AGÊNCIA NACIONAL DE MINERAÇÃO

**PARECER TÉCNICO Nº 85/2023/SEFBM-C/COPGBM-C/SBM-ANM/DIRC**

**Referência:** Processo 27203.807102/1977-37

**Assunto:** Vistoria - Barragem de Rejeitos, Barragem D4 e outras

Figura 2.1 – Seção geológico-geotécnica – Estaca E-11  
 Fonte: RPSB (VTB, 2023).

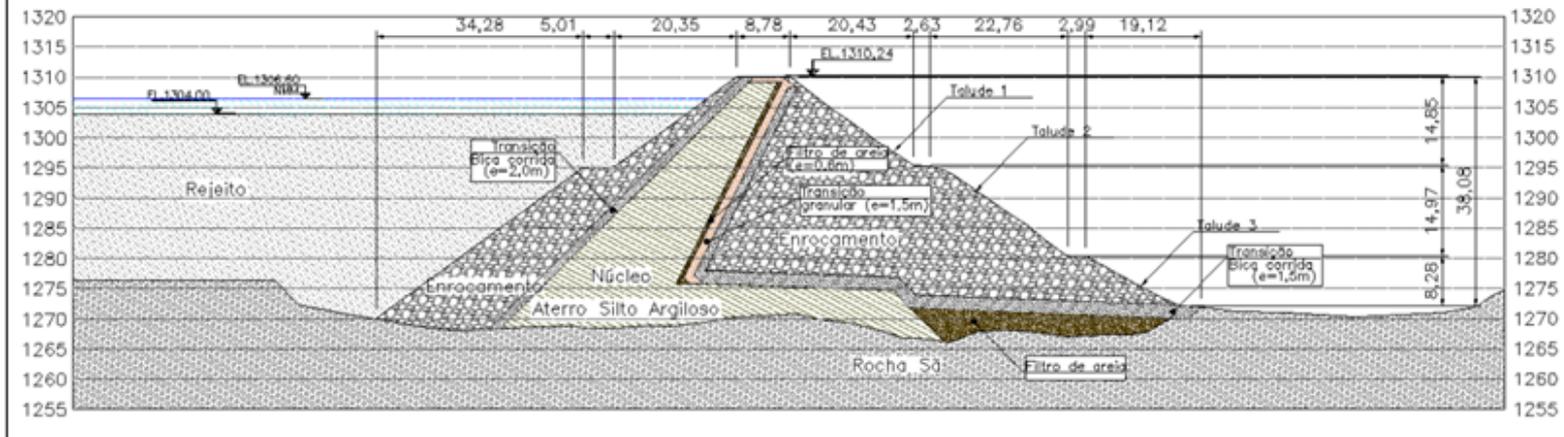
A Barragem de Rejeitos foi projetada no final da década de 1970 com a finalidade de receber os rejeitos da exploração e processamento de urânio. Não foram encontrados registros da construção ou projetos *As Built* ou *As Is* do maciço. No entanto, acredita-se que a estrutura tenha sido construída em etapa única no início da década de 1980. A barragem consiste em uma estrutura de enrocamento com eixo curvo dotada de núcleo argiloso inclinado para montante, conforme seção geológica geotécnica apresentada na Figura 2.1.

Com relação ao Volume I – Tomo 2 do PSB, observou-se que a barragem não conta com projeto *As Built* ou *As Is* do maciço nos termos do 3º do Art. 10 da Resolução ANM nº 95/2022. Dessa forma, **sugere-se o encaminhamento de exigência para que o empreendedor elabore o projeto As Is da estrutura, incluindo investigações que permitam confirmar a geometria e as características físicas e geotécnicas dos materiais do maciço e da fundação.** Salienta-se neste caso que a definição do prazo para atendimento deve ser realizada pela fiscalização da ANM conforme termos do Art. 76 da Resolução ANM nº 95/2022.

- Barragem de Rejeitos:
  - Executar investigações (campo e laboratório) que permitam confirmar a geometria e as características físicas e geotécnicas dos materiais do maciço e da fundação. **Prazo – 180 dias.**

- Elaborar o projeto *As Is* para compor o Volume I do PSB da estrutura. **Prazo – 365 dias.**
  - Elaborar plano de treinamentos para compor o Volume II do PSB da estrutura. **Prazo – 90 dias.**

Figura 2.2 – Vazão na saída do tapete drenante (Ponto 27E)

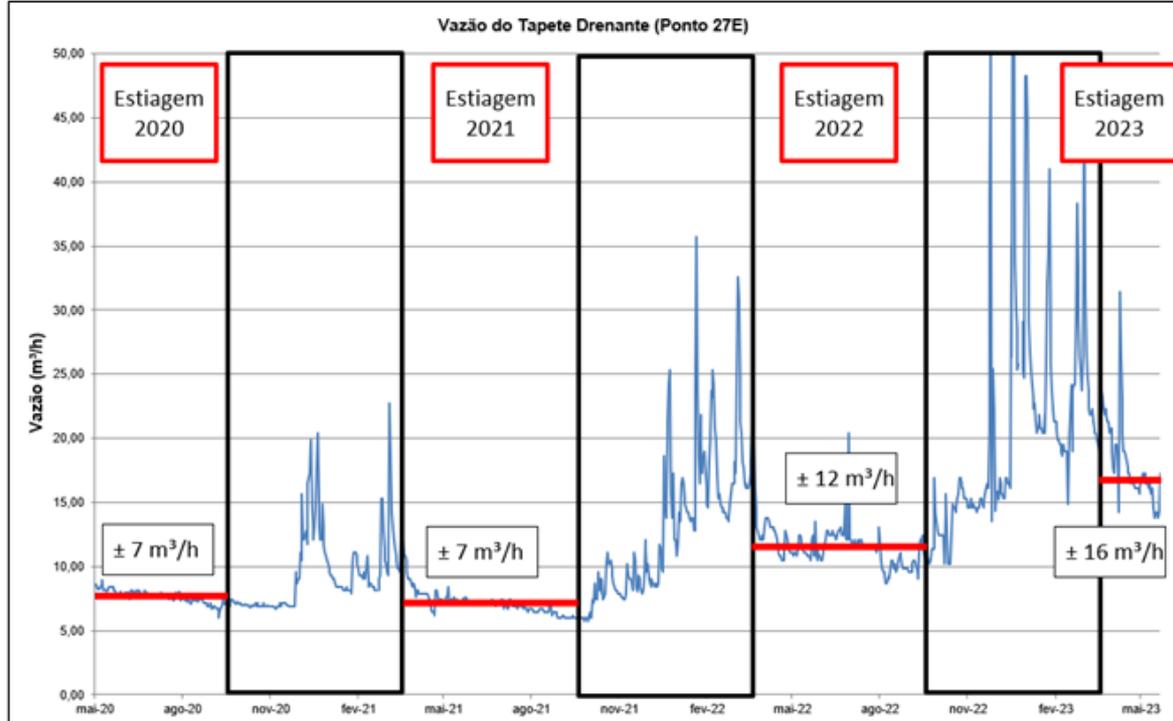
Ainda sobre o Volume III, especificamente em relação aos dados de instrumentação, foram observadas tendências de elevação de níveis piezométricos no núcleo e tendência de elevação das vazões medidas no medidor de vazão da drenagem interna (ponto 27E), conforme gráfico exibido na Figura 2.2. Na sessão de fechamento da vistoria a equipe da ANM notificou a INB a apresentar em 15 dias corridos (até 06/07/2023) a interpretação geotécnica sobre essas tendências da instrumentação, considerando a possibilidade de ocorrência de erosão interna do núcleo. No dia 06/07/2023 foi protocolado no SEI o relatório elaborado pela VTB Engenharia concluindo que não existem indícios fortes de que um processo de erosão interna esteja ocorrendo. A ANM entende que a exigência foi cumprida de forma satisfatória. No entanto, tendo em vista a importância dessa conclusão, **sugere-se que seja exigido do empreendedor que inclua na próxima RPSB, a ser elaborada por empresa distinta da VTB que elaborou a última RISR, uma avaliação detalhada e conclusiva sobre as tendências de aumento de piezometria, vazão e turbidez.**

- Incluir registros de manutenção e treinamentos no PSB. **Prazo – 90 dias.**
  - Elaborar RPSB que atenda aos requisitos regulatórios incluindo análise detalhada das tendências de elevação de piezometria do núcleo, vazões percoladas e turbidez, por equipe que não seja a mesma que fez o último RISR. **Prazo – 180 dias.**

Figura 2.8 – Leitura manual do medidor de vazão da drenagem interna (ponto 27E)

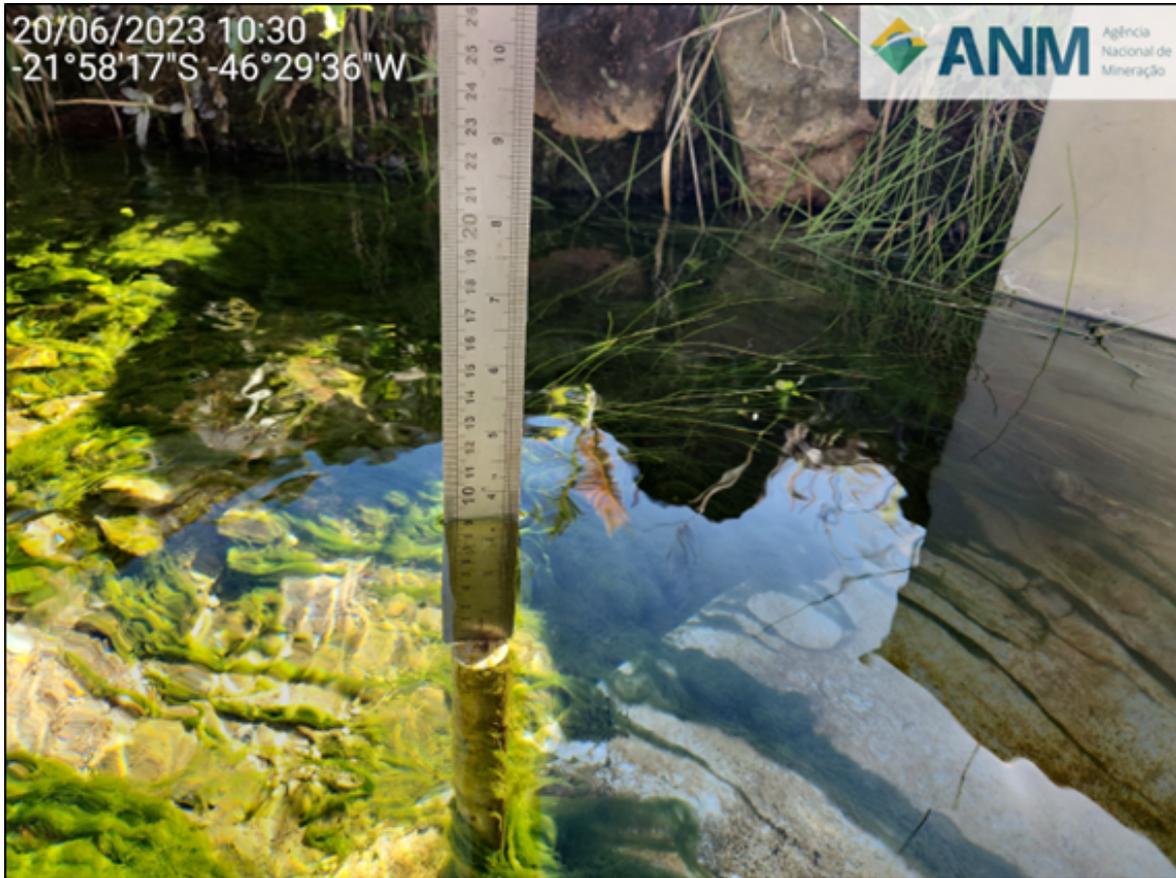
- Foi realizada uma leitura manual do medidor de vazão da drenagem interna (Ponto 27E). A partir de uma régua foi medida a altura de 9,1 cm entre o vértice do vertedor e a lâmina d'água (Figura 2.8). Utilizando-se da equação abaixo foi calculada vazão de 12,7 m<sup>3</sup>/h. Este valor está condizente com os observados durante o mesmo período em 2022.

$$Q = 1417 \tan(45^\circ) h^{5/2}$$
